Réaction dans le cadre de l'enquête
publique pour la création d'un parking
sur le site de l'abbaye Notre Dame du
Vivier
à Marche-les-Dames

(Dossier : PUCODT /MLD/315B/2022)

Figure 1 Localisation du projet tel que proposé

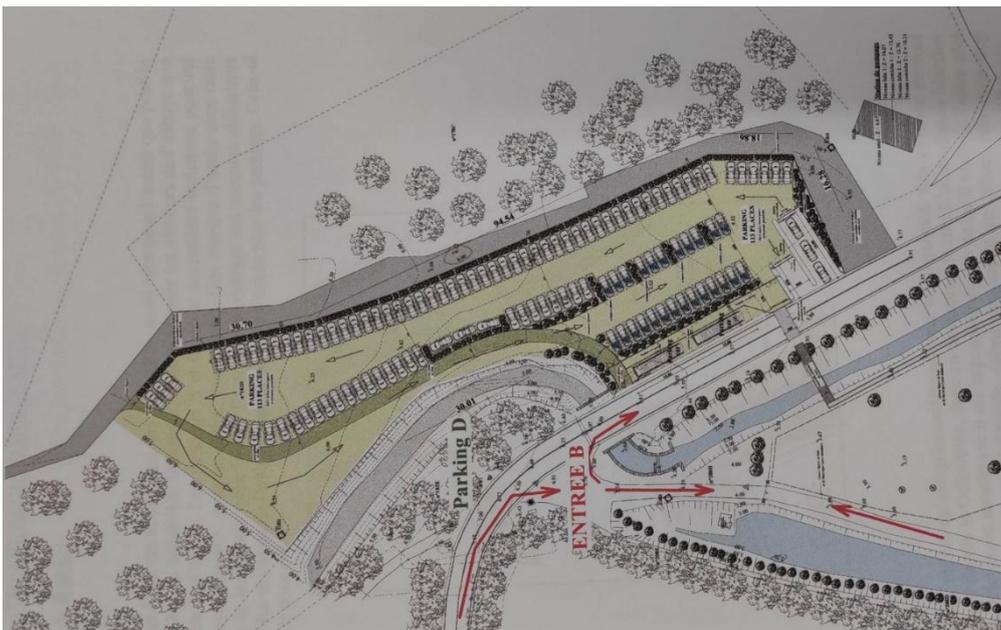
Ce projet aura un impact non négligeable sur la qualité paysagère de cette vallée et sur la biodiversité très riche de l'endroit. Dès lors, l'ASBL Ramur souhaite apporter les précisions et remarques suivantes.

Dès lors, vouloir externaliser les inconvénients logiquement attendus des types d'aménagements proposés par le promoteur sur le périmètre extérieur de l'enceinte de l'abbaye n'est pas acceptable.

L'ensemble de la vallée entre l'abbaye côté Meuse et la N 80 (Gelbressée) présente une homogénéité paysagère qui ne peut accepter une rupture telle que proposée par le projet. Les arguments présentés par le promoteur pour en dissimuler les installations ne combleront qu'insuffisamment les impacts visuels.

La signalisation indispensable pour ce parking, les barrières à l'entrée, le parking autocar, l'indispensable éclairage seront autant d'éléments visuels incongrus dans ce site

Figure 4 Le plan de secteur - intérêt paysager

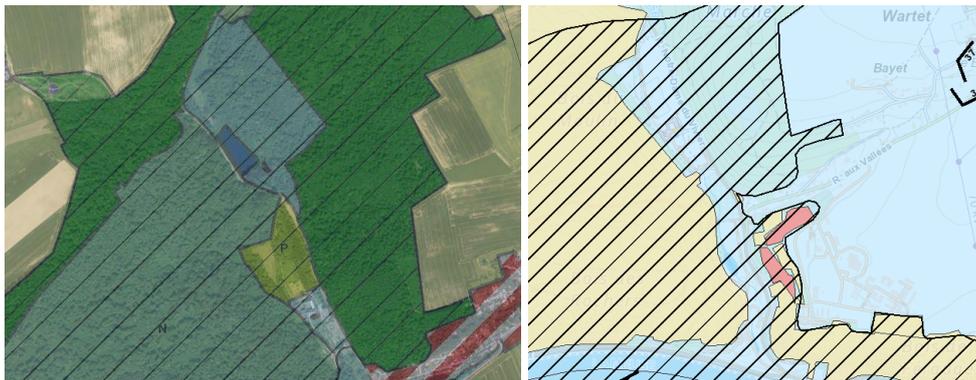
Le propriétaire fait la remarque suivante : " *le plan de secteur signale le site dans une zone de "Services et d'équipements communautaires* " particulièrement bien adaptée au projet proposé.

L'ASBL Ramur conteste vigoureusement cet argumentaire. L'affectation de cette zone au plan de secteur ne s'appuie que sur son utilisation antérieure qui servait de terrain de manœuvre militaire relevant de la Défense Nationale. C'est d'ailleurs le cas d'autres dossiers pris en charge par l'association comme le site du Sart Hulet à Jambes qui confère aux terrains militaires cette même affectation.

Celle-ci ne correspond en rien à l'utilisation réelle qui est en faite depuis de nombreuses années à savoir un réservoir de biodiversité essentiel et unique sur le domaine de la commune de Namur.

L'affectation au plan de secteur se situe donc à l'opposé de l'utilisation réelle et la réalité de terrain doit primer.
